**AUDITORÍA EN ACCESIBILIDAD
UNIVERSAL, ANÁLISIS
Y ÁMBITOS DE MEJORA
EN EL PARQUE DEL RETIRO**

PARQUE DEL RETIRO

Octubre de 2020

Baño accesible

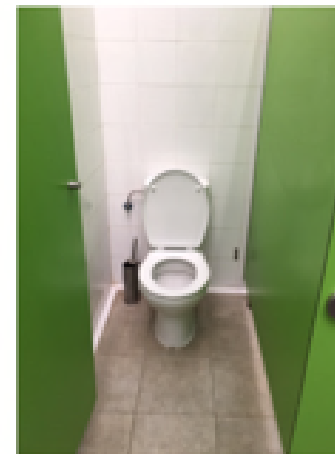
- El inodoro de la cabina accesible no tiene un espacio de 80 cm a ambos lados para realizar la transferencia. [CTE]
- No encontramos barras de apoyo en el aseo. [CTE]

Siempre tiene que existir una cabina que tenga las dimensiones necesarias para ser utilizada por las personas en silla de ruedas.

Estas cabinas tienen unas dimensiones normativas pero el Clear Code Architecture™ va más allá y añade las acciones necesarias para ser accesible por todas las personas.
